合成スラブに関する 構造計算適合性判定時の留意事項

合成スラブ工業会では、これまでに鉄骨造建築物に合成スラブを使用した場合の比較的多い質疑事例を収集しました。それらの対応事例について資料を作成しましたので、設計の参考にして頂ければ幸いです。

合成スラブ工業会

2) -1 梁と合成スラブの接合部について

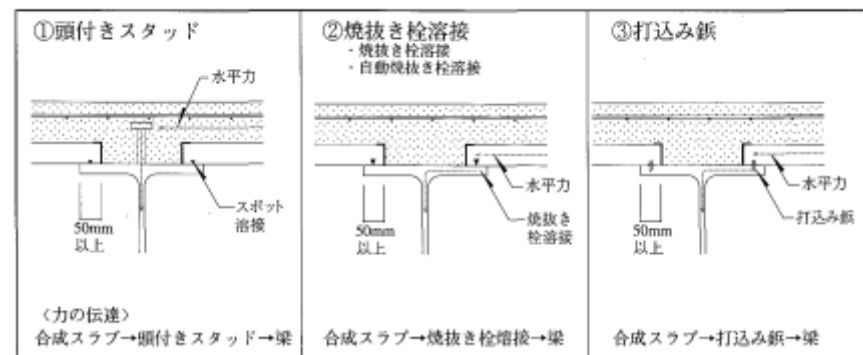
- 焼抜き栓溶接を用いた場合に、溶接ピッチが記載されているか
(記載漏れが多くみられる)
- スタッドボルトを用いた場合に、極端に径が細い(13φ以下)あるいはピッチが荒く(@600以上など)ないか。
- 吹き抜けやブレースの偏在などにより、床面内に移行せん断力が発生する場合、面内せん断力の伝達について検討されているか。
- デッキ床と梁との接合に用いる工法が記載されているか。
(スタッドボルトまたは焼抜き栓溶接)
- 「スタッドボルトはS造梁を合成梁としないため計算を省略する。」とありますが、デッキスラブにより水平力が伝達され、剛床仮定が成立するためには、スラブと梁との接合部の検討が必要ではありませんか。

梁と合成スラブの接合にあたり、設計者の考え方を明確にする。

2) -5 梁と合成スラブの接合部について 算定例 1

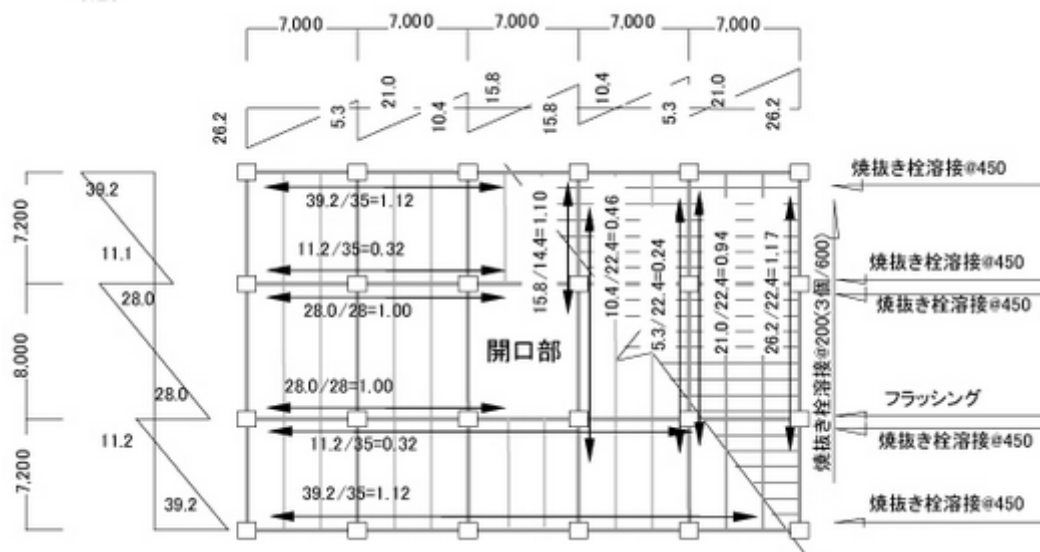
最上階層せん断力 2,509 kN
 最上階総重量=6,272 kN
 最上階地震時床重量=3,920 kN
 スラブ伝達水平剪断力 $Q=2,509 \times 3,920/6,272 = 1,568$ kN
 X方向1構面当たり反力 $R_x=1,568/4= 392$ kN
 Y方向1構面当たり反力 $R_y=1,568/6= 262$ kN
 最も大きな水平せん断力となる、外端構面について検討を加える。

$$X \text{ 方向 } \frac{35.0}{0.45} \times 7.35 = 571 > 392 \text{ kN OK}$$

$$Y \text{ 方向 } \frac{22.4}{0.20} \times 7.35 = 823 > 262 \text{ kN OK}$$
